Verslag huishoudelijke elektrische installatie op laagspanning en zeer lage spanning

Referentie: **008-20260604-04**	Datum controle: **04/06/2026**
Keurder: **008**

Eigenaar:	**Geerimmo nv**	EAN-code:	**541449206007906236**
Adres installatie:	**Orgelstraat 13, 3803 - Sint-Truiden**	Nummer teller(s):	**1SAG1100465291**
		Distributienetbeheerder installatie:	**Fluvius**

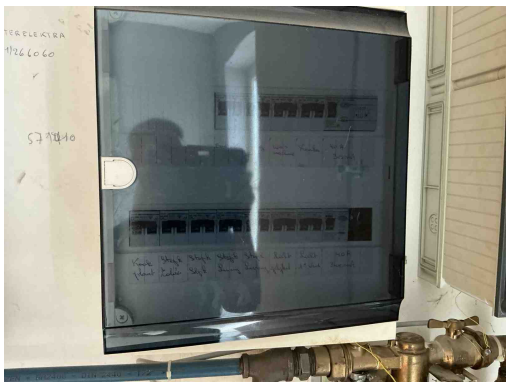
B17 - De voedingsspanning is niet op elk bord vermeld (Boek 1: 3.1.3.3).
Opmerking: Oa bord 1

B06 - Het elektrisch verdeelbord heeft niet de minimale beschermingsgraad IPXX-B in een gewone ruimte (Boek 1: 4.2.2.3).
Opmerking: Oa bord 1

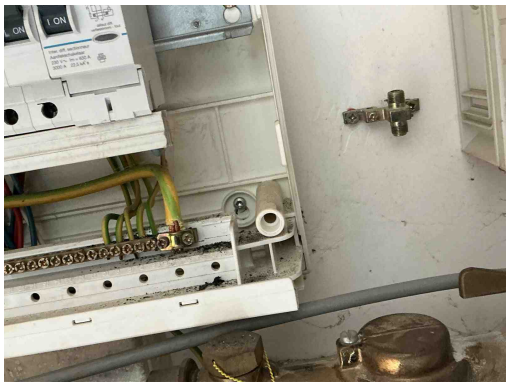
T21 - Het elektrisch materieel is niet geplaats volgens de voorschriften van de fabrikant/ regels van goed vakmanschap . (Boek 1: 1.4.1.3)
Opmerking: Oa ophangingsvijzen niet afgedekt bord 1, verbindingsklemmen niet afgedekt bord 1,

T21 - Het elektrisch materieel is niet geplaats volgens de voorschriften van de fabrikant/ regels van goed vakmanschap . (Boek 1: 1.4.1.3)
Opmerking: Oa ophangingsvijzen niet afgedekt bord 1, verbindingsklemmen niet afgedekt bord 1,

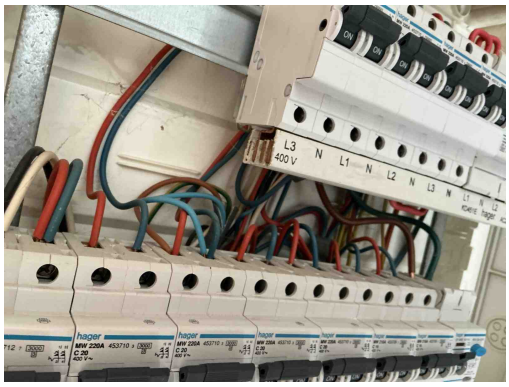
T21 - Het elektrisch materieel is niet geplaats volgens de voorschriften van de fabrikant/ regels van goed vakmanschap . (Boek 1: 1.4.1.3)
Opmerking: Oa ophangingsvijzen niet afgedekt bord 1, verbindingsklemmen niet afgedekt bord 1,

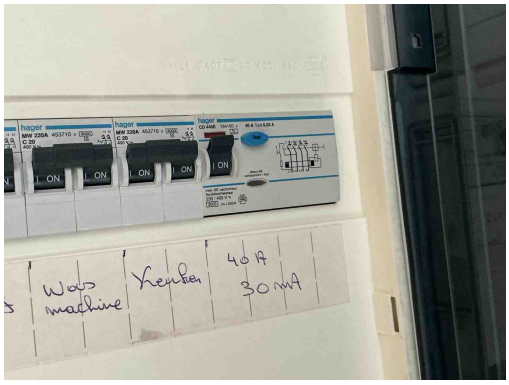
D01 - De differentieelstroominrichting schakelt niet uit na indrukken van de testknop (Boek 1: 5.3.5.3).
Opmerking: Oa bijkomende diff bord 1
